Znak sprawy: GK.6630.4.2021

PROTOKÓŁ

z narady koordynacyjnej przeprowadzonej w siedzibie Urzędu Miejskiego w Wiślicach
w dniu 2021-02-18

Przebudowa wraz z rozbudową infrastruktury pasa drogowego drogi powiatowej S 9800 - ul. Katowickiej w Wiślicach w zakresie od skrzyżowania z ul. Łódzkiej do granicy miasta Chorzów.

Kolizje projektowanego kanału technologicznego z kanalizacją teletechniczną PPMUE Telpol Chorzów w rejonie ul. Katowickiej 75 i skrzyżowania Ul. Katowickiej i Tunelowej

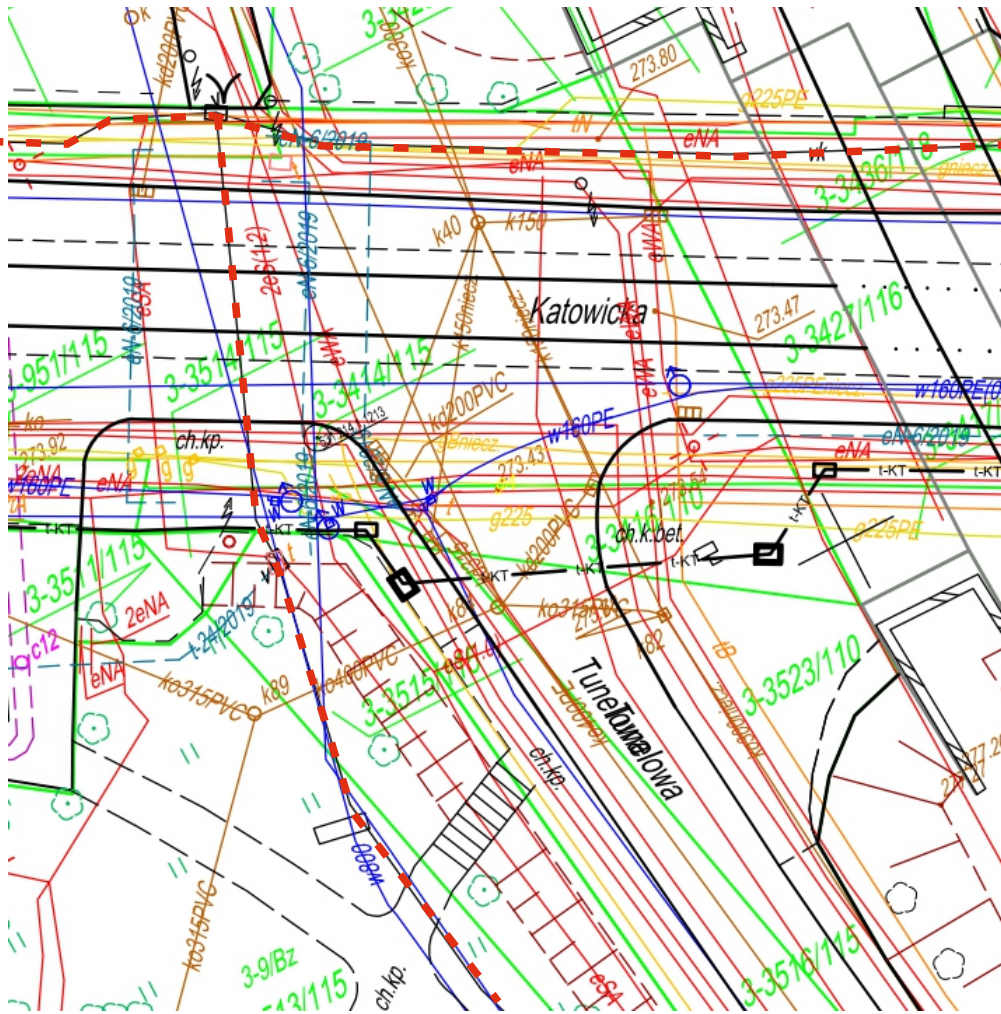
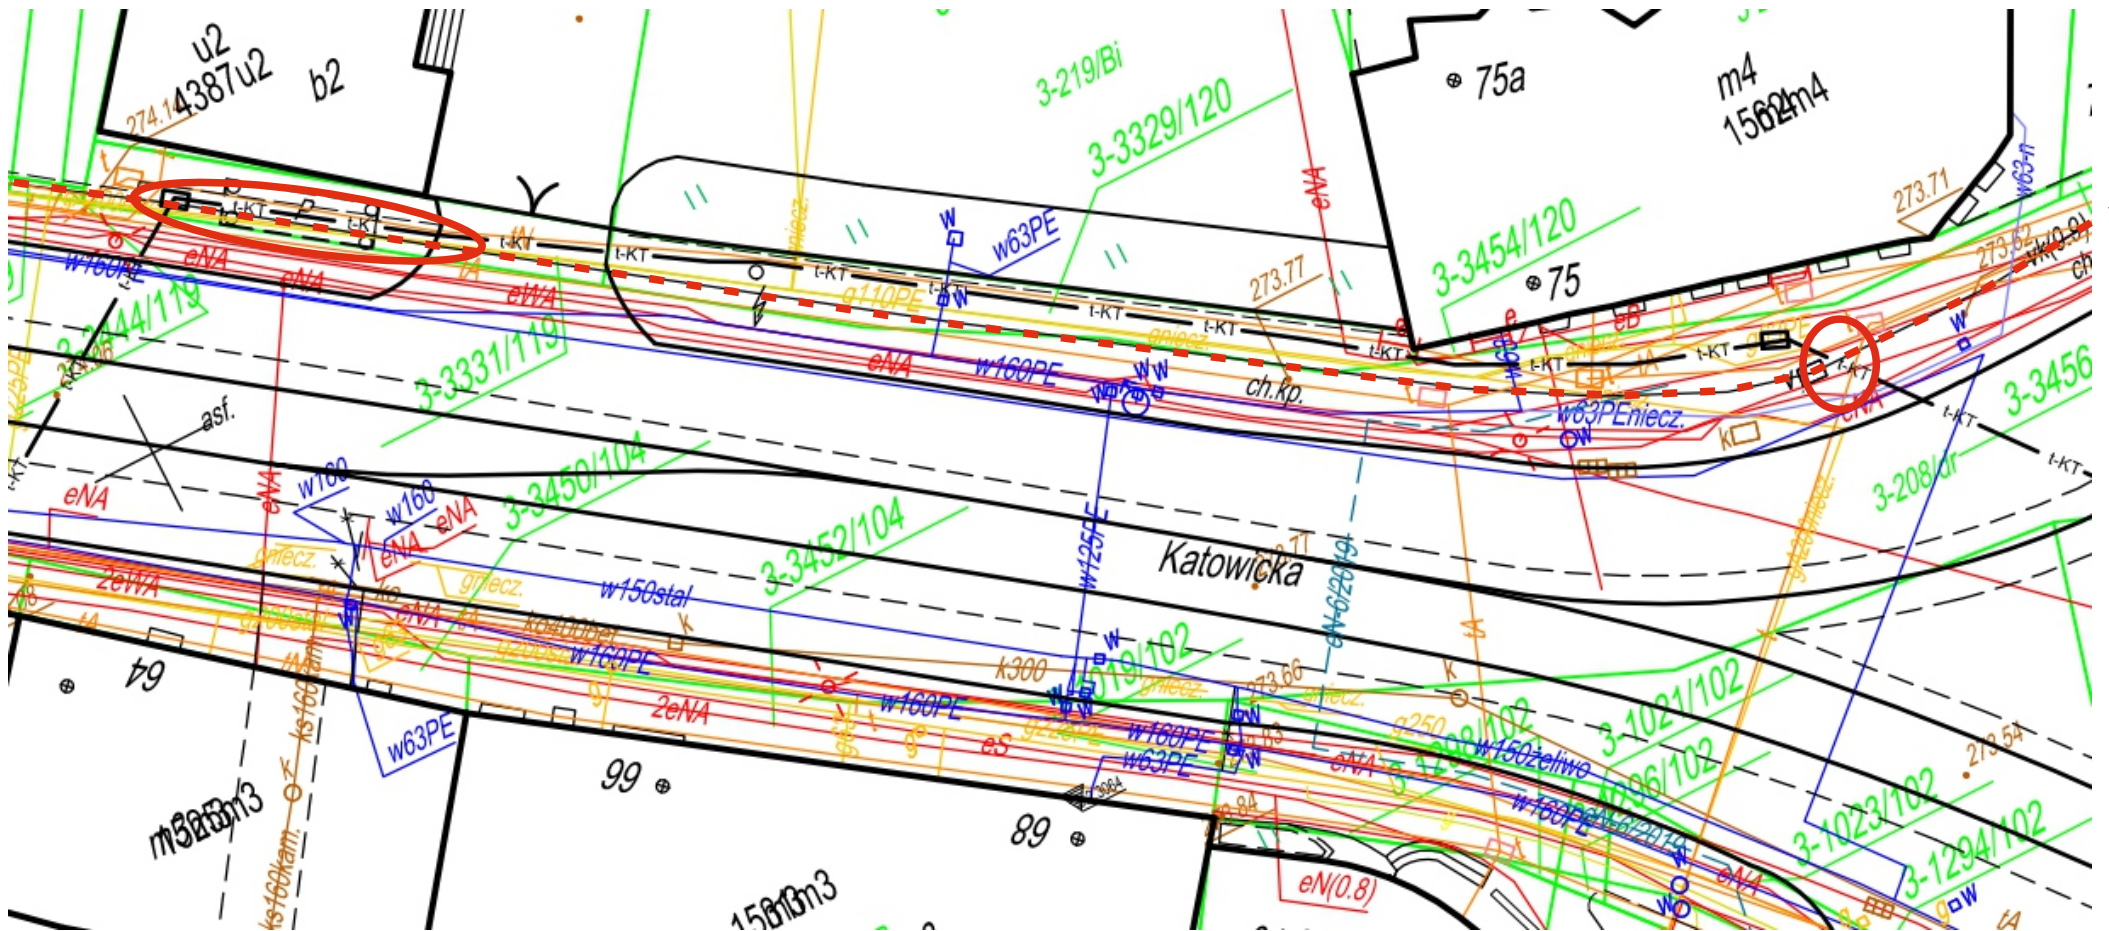
- - - - - zaznaczenie przebiegu kanalizacji
- - zbliżenia; skrzyżowanie

Uwaga: Należy uzgodnić zabezpieczenia kanalizacji PPMUE Telpol w miejscach kolizji
